改善箇所説明図

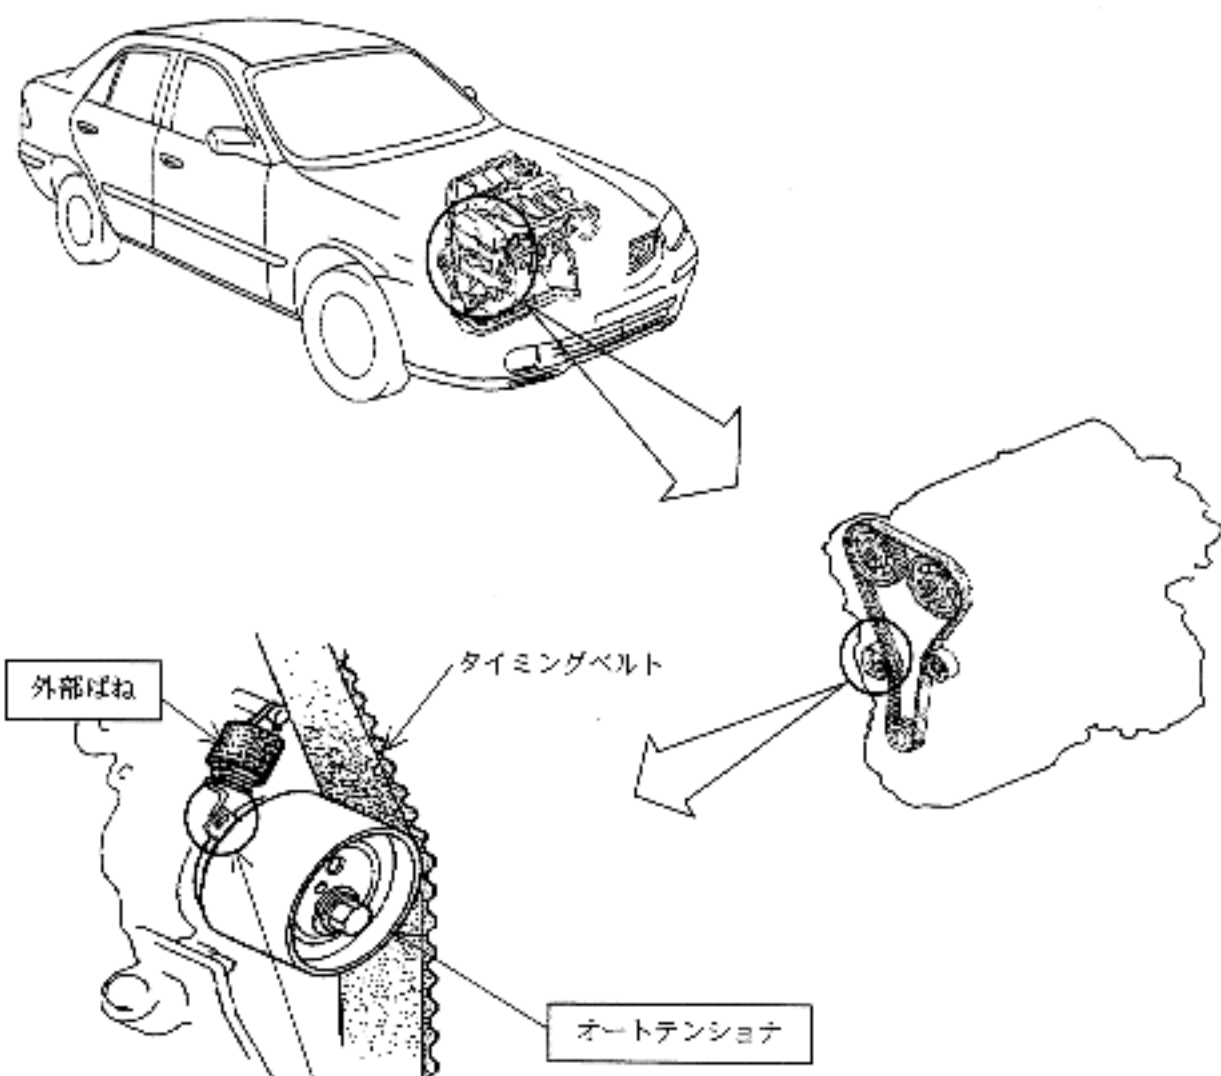
基準不適合発生箇所

原動機において、タイミングベルトの張力を維持する部品（オートテンショナ）に振動吸収性能が不十分なものがあるため、そのままの状態で使用を続けると、当該オートテンショナの外部ばねが折損してタイミングベルトが緩み、最悪の場合、原動機が停止するおそれがある。

改善の内容

全車同、当該オートテンショナを確認し、該当するものは対策品と交換する。

識別：右エンジンマウントに黄ペイントを塗布する。
